# 改善箇所説明図

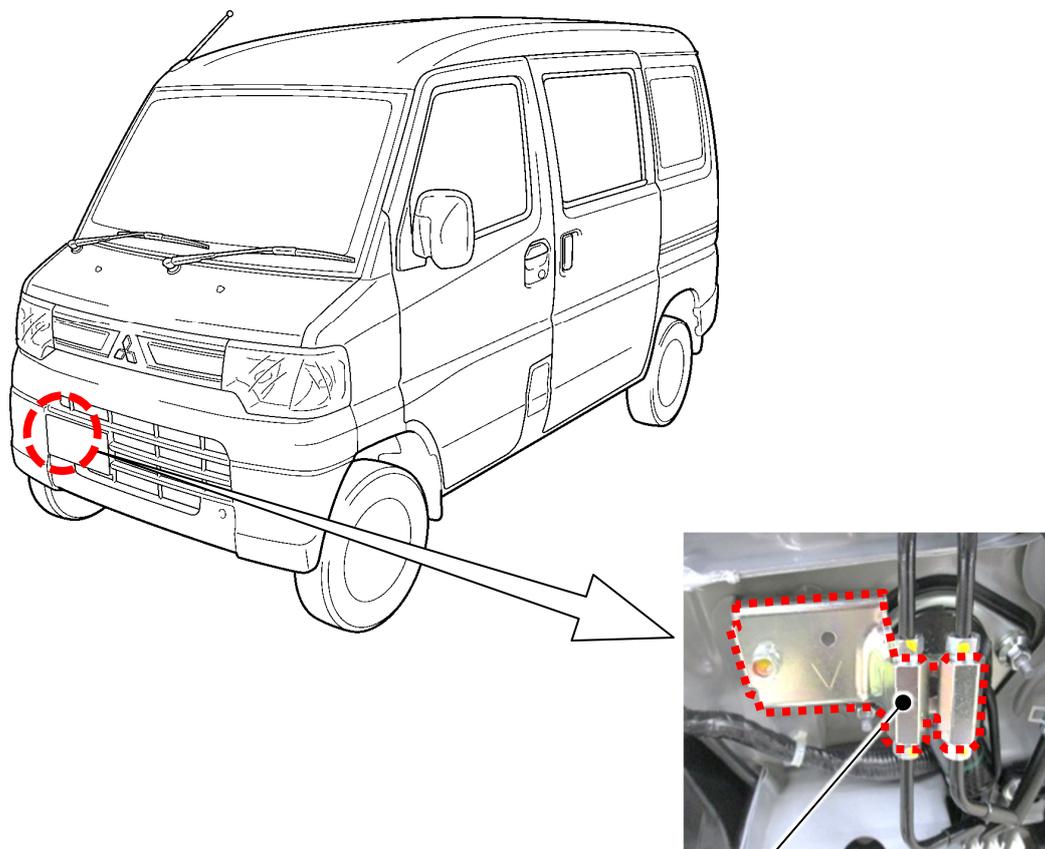
基準不適合発生箇所

コネクター

ブレーキ配管を接続するコネクターにおいて、製造設備の管理が不適切なため、加工精度が悪く、ブレーキ配管との接続部が密着不良となっているものがある。そのため、そのままの状態で使用を続けると、コネクターのシール部よりブレーキ液が漏れ、ブレーキ警告灯が点灯し、最悪の場合、制動距離が伸びるおそれがある。

全車両、ブレーキ配管のコネクターを良品と交換する。

識別：運転席側ドアチェッカーのヒンジにあるピン頭部(車両上側)に、白または黄色ペイントを塗布する。
